Mark- och miljööverdomstolen
Svea hovrätt

Yttrande över överklagan om tillstånd till fortsatt och utökad täktverksamhet samt vattenverksamhet vid Slite i Gotlands kommun

Uppdaterad grundvattenmodell

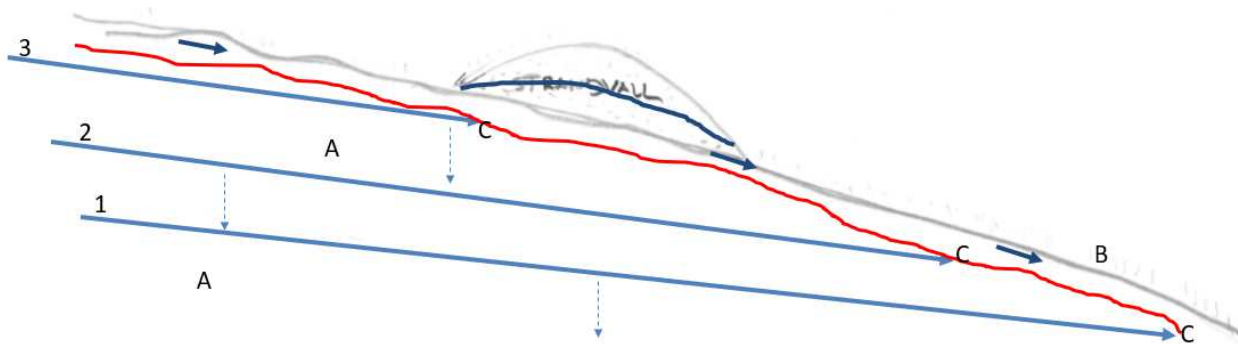
På grund av jordlagrens begränsade genomsläpplighet och magasin förmåga vill SGU förtydliga att det, utöver jordlagren, krävs ytterligare en komponent i vattentransporten ut till våtmarken för att kunna upprätthålla ett tillräckligt stort grundvattenutflöde i våtmarksområdet. Sannolikt är åtminstone den översta metern av kalkstensberggrunden så pass uppsprucken så att den kan bidra med vattenföring till våtmarkerna. En vattentransport i den översta delen av kalkstenen skulle även kunna förklara den kemiska sammansättningen på det utflödande grundvattnet.

Under den uppspruckna ytliga berggrunden är kalkstenen sannolikt tätare (A i figur 1). Utbytet mellan de djupare vattenförande horisontella sprickorna (1-3) och det ytliga grundvattnet (som alltså återfinns både i jordlagren och den översta uppspruckna delen av kalkstenen (röd linje)) sker i avsnitt längs sluttningen från höjdområdet på File Hajdar ner mot de lägre liggande våtmarkerna (B). Detta bidrar till att det är möjligt att i borrhål där det ytliga grundvattenflödet är avtätat genom foderrör mäta en lägre tryckyta på grundvattnet i de djupare spricksystemen (1-2). Att utbytet sker längs begränsade partier (C) styrks av att grundvattennivåerna i berggrunden reagerar snabbt på nederbörd med snabba tryckstegringar vid större regnmängder (i storleksordningen 20 mm) även under sommarperioden² och sedan klingar trycknivåerna av allt eftersom grundvattnet strömmar ut längre ned i sluttningen.
